女川原子力発電所第2号機 工事計画審査資料	
資料番号	02-補-E-11-0400-1_改4
提出年月日	2021年11月18日

補足400-1 補助ボイラー（第1号機設備、第1,2号機共用）の  
共用取り止めに関する補足説明資料

表1-1 第2号機補助ボイラー設備の変更内容

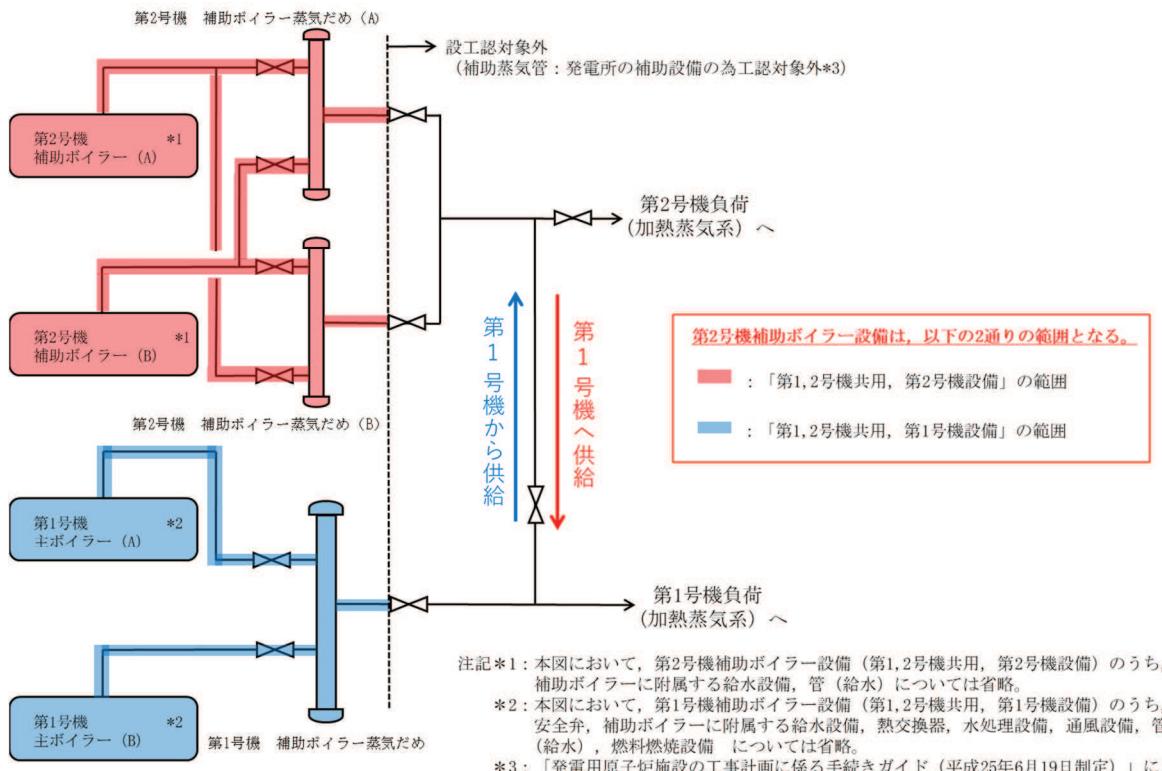
今回の変更は、第1号機補助ボイラーについて、第2号機への共用を取り止めるものである。なお、第2号機補助ボイラーについては、既工事計画どおり第1号機と共に用する。（表1-1及び図1-1参照）

既工事計画	今回の変更
第2号機補助ボイラー	第2号機設備、第1, 2号機共用	同左
第1号機補助ボイラー	第1号機設備、第1, 2号機共用	— (共用取り止め)

別図 1-1 第 2 号機補助ボイラー タービングランドシール関連概要図

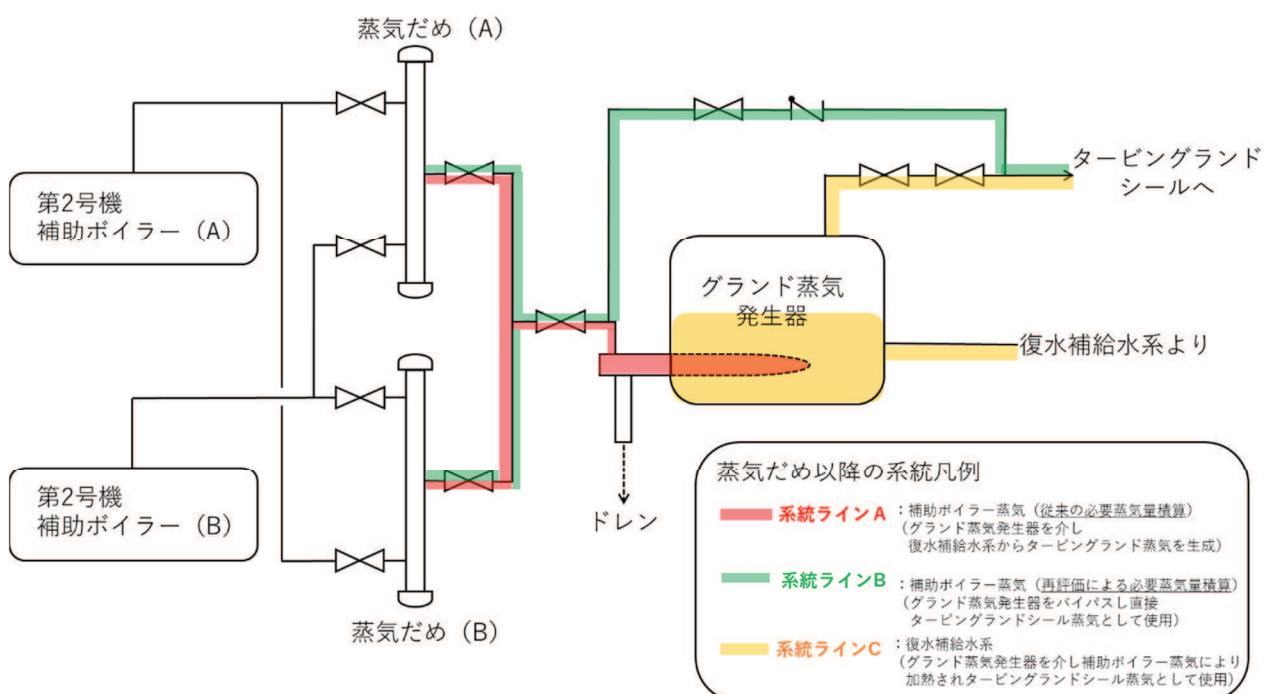
プラント起動初期（復水器真空上昇からグランド蒸気発生器の加熱蒸気がタービン補助蒸気系に切り替わるまで）に必要となるタービングランドシール用蒸気の供給は、別表 1-3 及び別図 1-1 に示す 2 通りの方法が存在する。

従来評価においては、①による必要蒸気量 25,000kg/h を積算していたが、再評価にあたっては、以下の理由から②の運用による必要蒸気量 17,560kg/h を積算することとする。

- ・系統設計仕様書にて規定されている運用であること
- ・既設設備として存在し設備の改造等を行わず運用可能であること
- ・操作手順も整備されており、かつ容易であること
- ・②は国内プラント標準設計であり、他社においても実績が多数であること

運用方法①	運用方法②
方法	グランド蒸気発生器を介し、グランド蒸気発生器に供給された復水を補助ボイラー蒸気により加熱することで蒸気を生成 (別図 1-1 における系統ライン A+C)	補助ボイラー蒸気を直接タービングランドシール用蒸気として使用 (別図 1-1 における系統ライン B)
設備	有 (既設)	有 (既設)
操作手順	有	有 (手動で 2 弁開)
必要蒸気量 [kg/h]	25,000	17,560
設計	女川特有設計	国内プラント標準設計
